## Linea guida 306-2: *Sconosciuta?* *Ignorata?* *Snobbata?*

Luglio 2023

Procedendo con ordine è bene ricordare che la CEI 306-2 più che una norma, nel senso stretto del termine, è un insieme di linee guida e raccomandazioni che descrivono il metodo corretto, in conformità alle norme tecniche applicabili ed alle disposizioni legislative correnti, per tutto quello che riguarda l'infrastruttura fisica multiservizio passiva in unità immobiliari ad uso residenziale, partendo dal punto di consegna della fornitura; il suo titolo è infatti: "Guida al cablaggio per le comunicazioni elettroniche negli edifici residenziali".

Fig. 1 – Esecuzione estremamente discutibile delle intestazioni fibre verso gli appartamenti

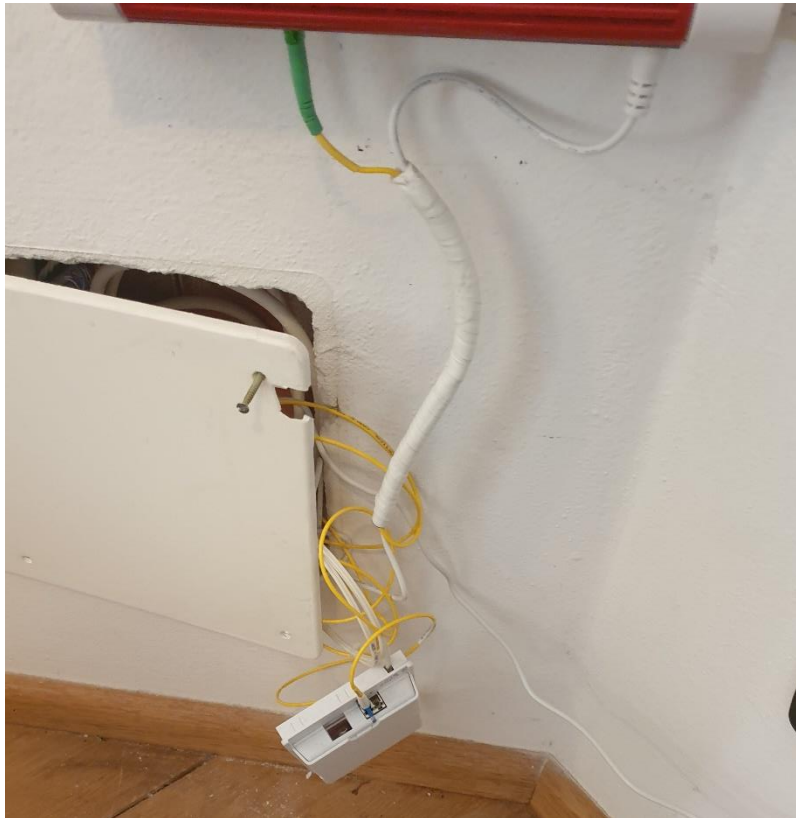
La terminazione della rete ottica pubblica è installata nel locale tecnico all'interno di un armadio metallico a muro; qui si riscontrano subito le prime anomalie critiche che riporto di seguito:

- L'installatore incaricato della realizzazione della rete ottica interna al condominio si è attestato all'interno del box di terminazione della rete pubblica, questa azione contravviene nettamente con le linee guida CEI 306-2 e 306-22 relativa alla predisposizione per collegamenti larga banda degli edifici

- Le normative dei vari operatori fibra prevedono che la rete ottica del condominio sia terminata su un proprio box e che da questo al box della rete pubblica siano eseguite le permutazioni per il collegamento, nessun cavo ottico oltre quello proveniente dalla rete pubblica deve essere attestato in modo permanente nel box di terminazione

- I cavetti monofibra utilizzati per collegare le varie U.I. non sono chiaramente marcati secondo le direttive CPR 305/11, entrata in vigore dal 01 luglio 2017, riguardanti la protezione dal fuoco per i materiali da costruzione. La scritta presente sul cavetto non permette di identificare in modo certo che questi cavi siano conformi alla direttiva specificata. E' necessario avere la documentazione probante rilasciata dal produttore o dal fornitore che indichi esattamente la classe di protezione dal fuoco a cui appartengono

- A prescindere dal divieto di attestarsi all'interno del box di terminazione della rete pubblica, l'installazione è realizzata in modo approssimativo anche in considerazione del tipo di cavetto che presenta una guaina molto rigida, la giunzione delle fibre ottiche è sottoposta a sforzi meccanici e curvature non adeguate. Qualora i cavetti risultassero conformi alla direttiva CPR e possono essere riutilizzati, dovranno essere adeguatamente fissati in un box separato per evitare che la tensione provocata dalla rigidità della guaina possa provocare tensioni anomale sulle fibre e sulla giunzione. In generale la sistemazione dei cavetti e delle giunzioni nel box denota una scarsa esperienza su questo tipo di impianti da parte di chi l'ha realizzato, situazione purtroppo molto frequente negli ultimi tempi dove molti installatori intraprendono queste attività senza l'adeguata formazione

- Le etichettature dei cavetti sono approssimative e non chiaramente interpretabili senza possibili ambiguità
- Presso la terminazione ottica interna all'appartamento si possono notare altre non conformità (Fig. 2); non c'è una corretta terminazione come previsto dalle linee guida, il cavetto di raccordo tra router e presa ottica è fortemente piegato ed è stato trovato schiacciato dal coperchio della scatola di derivazione. Il connettore lato router è di tipo LC/APC e dopo una bretella ottica di circa 2 metri è terminato su un connettore LC/PC su una presa molto approssimativa trovata nascosta dentro la scatola di derivazione. Oltre alla realizzazione assolutamente fuori standard, non è consigliabile un cambio di connettore su una distanza così breve causa peggioramento della riflessione del segnale, come si può notare dalle tracce OTDR allegate. Il

- Verifica della rispondenza dei cavetti ottici alla direttiva CPR (qualora non conformi dovranno essere sostituiti)
- Rimozione dei suddetti cavetti dal box di terminazione della rete pubblica ed attestazione degli stessi cavetti (o di nuovi adeguati qualora questi non fossero conformi) in box di proprietà condominiale che permetta l'esecuzione in modo agevole delle permutate verso il box di terminazione. Attestazione dei cavetti nel box condominiale da eseguire nel rispetto del lavoro a regola d'arte
- Bonifica della presa terminale in appartamento per eliminare l'elevata riflessione del segnale.

Fig. 2 – Sorprese ben nascoste

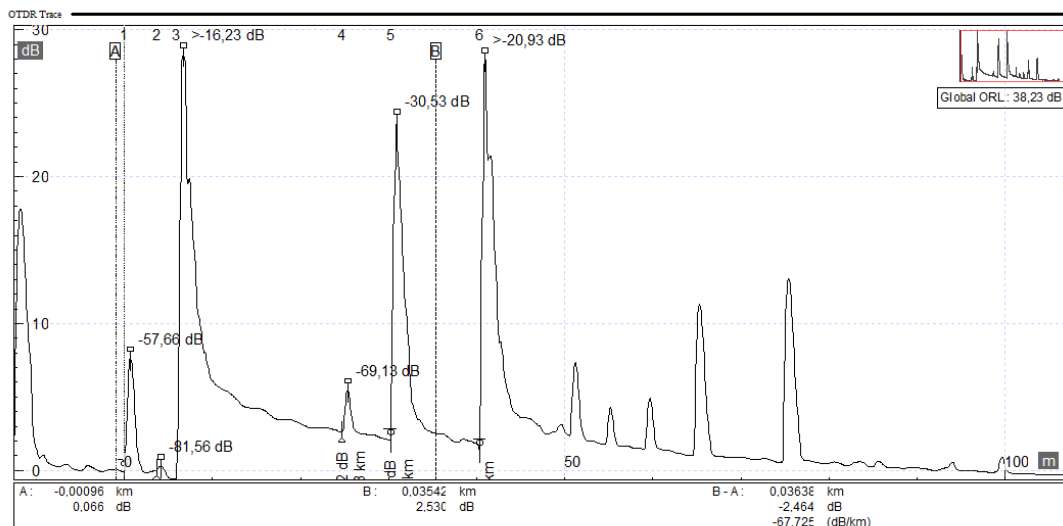
Come già individuato nell'analisi preliminare precedentemente descritta, nella scatola di derivazione e sui cavi ottici di collegamento i problemi erano molteplici, piegature eccessive, schiacciature, attorcigliamento e raggi di curvatura non adeguati (alcune di queste anomalie potrebbero essere colpa di tecnici intervenuti successivamente a seguito di ripetute chiamate di assistenza che hanno spostato il router durante questi interventi).
